Lähettilä:
Lähetetty: torstai 10. helmikuuta 2022 19.21
Vastaanottaja: YHT Kirjaamo
Kopio:
Aihe: Valitus suunnitelmasta HSL pysäkit V1717 ja V1716
Liitteet: Screenshot_20220210-182332_Samsung Notes.jpg

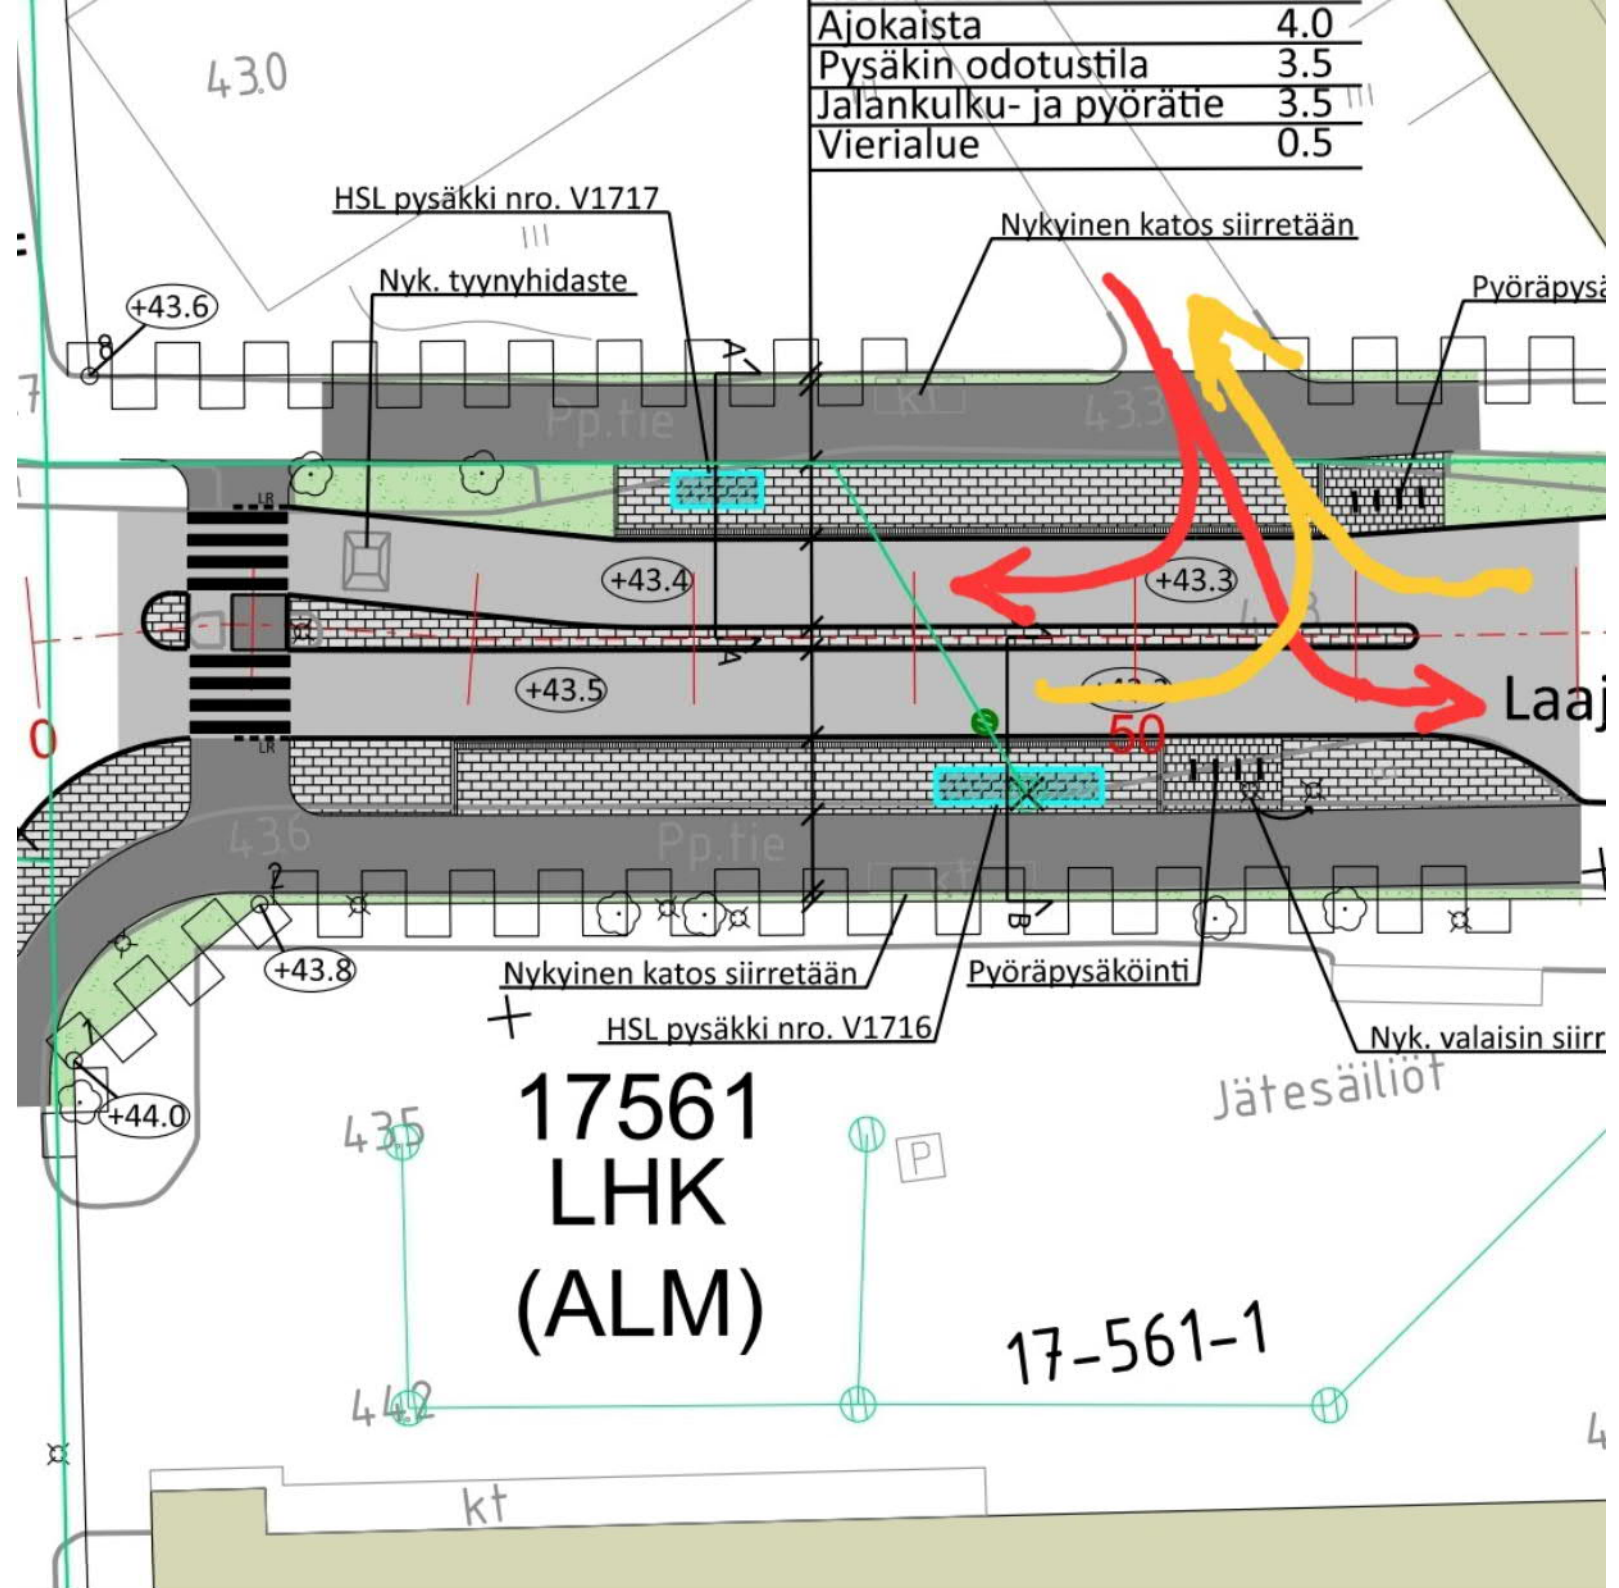
Esillä olevassa suunnitelmassa HSL pysäkeistä V1717 ja V1716 on unohtunut että sisäänajo Laajavuorentie 3:n kiinteistölle ei saa estyä pysäkeiden uudistamisen seurauksena. Esillä olevaa suunnitelmaa on muokattava siten, että ajo Laajavuorentie 3 kiinteistölle ei esty eikä hankaloidu. Tämä voitaisiin saavuttaa kenties keskikoroketta lyhentämällä ja Laajavuorentie 3 puoleista pysäkkiä siirtämällä lähemmäs Laajavuorenkujan risteystä. Kts oheinen havainnekuva Laajavuorentie 3 kiinteistölle ajosta.

Suunnitelmassa oleva maininta että tulvatilanteessa vedet virtaisivat (pysäkeiltä) Herkkutalonpolkua Laajavuoren puistoalueelle on absurdi, ellei vedet lähde tulvatilanteessa virtaamaan melko jyrkkään ylämäkeen. Tulvatilanteessa vedet virtaisivat kyseisiltä pysäkeiltä Laajavuorentie 3 tontille ja lähimpien asuntojen olohuoneisiin. Toivotaan että hulevesijärjestelmä on mitoitettu niin, ettei sellaista tulvaa enää tule. Sellainen valitettavasti koettiin kesällä 2005.
